SERVICE-INFO

Sprememba na valjih nekaterih vpenjalnih rok za pogon pomožnih agregatov

Stanje 03.2010
INA 0055

Slika 1: Natančen prikaz valjev v dosedanji izvedbi (levo) in novi izvedbi (desno)

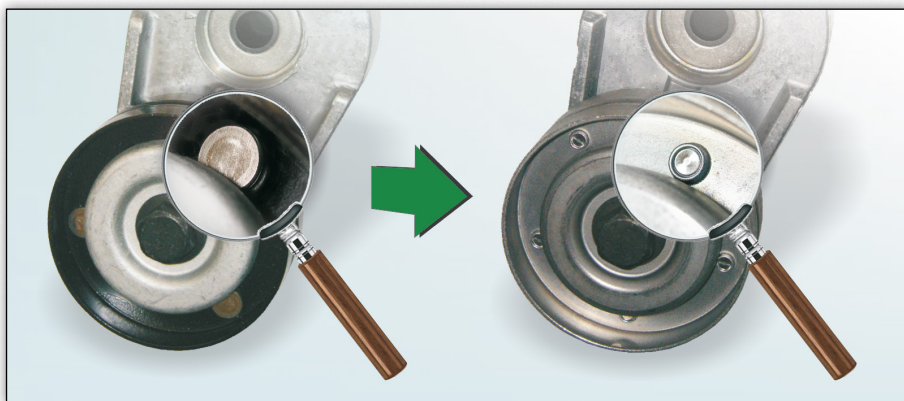
Schaeffler Automotive Aftermarket ponuja za navedene vpenjalne roke različice s spremenjenimi valji.

Razlika je, kot je videti na sliki 1, v zunanem sloju (prej črn, zdaj kovinski) in v spoju obeh polovic tekalne površine (prej zakovičen, zdaj mehanski).

V prehodni fazi je možna mešana zaloga obeh izvedb. Obe različici izpolnjujeta tehnične zahteve in ju je mogoče neomejeno uporabljati za vozila, navedena v katalogih.
